Avis délégué

**Installation d'un parc photovoltaïque au sol au lieu-dit
Saint-Sulpice sur la commune de Saint-Hilaire-le-Châtel (61)**

N° MRAe 2023-5216

Vue aérienne du site et variante retenue (Source : étude d'impact p.119 et résumé non technique p.21)

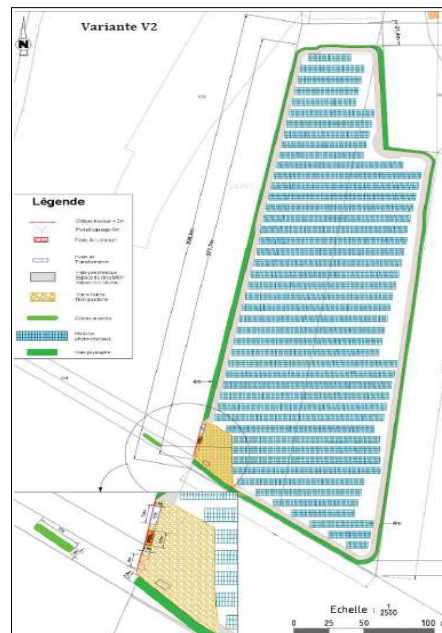
Par ailleurs, l'étude d'impact présente plusieurs variantes d'implantation du projet sur le site, et les raisons ayant motivé le choix de la variante retenue (p. 131). Le maître d'ouvrage indique que celle-ci permet de préserver une zone au nord d'environ 20 mètres de large au regard de la proximité avec la Znieff de type II « Coteaux à l'ouest de Mortagne-au-Perche », de prendre en compte également les recommandations du service départemental d'incendie et de secours (Sdis), ainsi que des prescriptions paysagères et les exigences de la direction générale de l'aviation civile (DGAC) concernant le choix de modules anti-reflets dans la mesure où le parc se situe non loin de l'aérodrome de Mortagne-au-Perche.

L'autorité environnementale recommande de présenter les solutions alternatives d'implantation du projet examinées au regard de leurs incidences potentielles sur l'environnement et la santé humaine.

Localisation des habitats naturels sur le site du projet (Source : p.64 de l'étude d'impact)

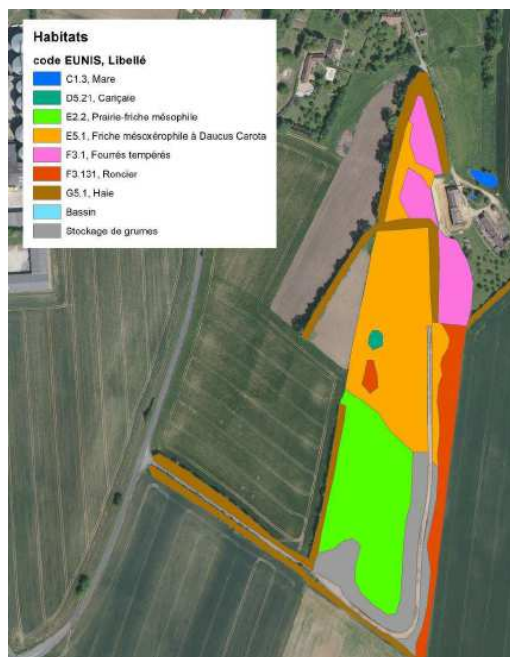
S'agissant du milieu naturel, le porteur de projet identifie très peu d'impacts sur les différents habitats hormis pour la zone de cariçaie vouée à disparaître, ce qui est considéré par l'étude d'impact comme un impact « modéré » du fait que cette zone « n'est pas un milieu originel » (p. 181). Toutefois, l'autorité environnementale souligne qu'un nouveau milieu source de biodiversité, même issu d'un processus de renaturation, peut constituer un enjeu au moins aussi important qu'un milieu originel. D'une manière générale, dans le dossier, le niveau d'impact brut sur la faune, la flore et les habitats (impacts en phase chantier, destruction d'habitats...) est qualifié de modéré.

L'autorité environnementale recommande de réévaluer les impacts potentiels du projet au regard du risque de destruction d'habitats et de perturbation des espèces, et de définir en conséquence des mesures d'évitement et de réduction renforcées. En cas d'impossibilité dûment justifiée de mettre en œuvre de telles mesures, des mesures de compensation adaptées, notamment dans le cadre de la demande de dérogation au titre des espèces protégées, devront être proposées.
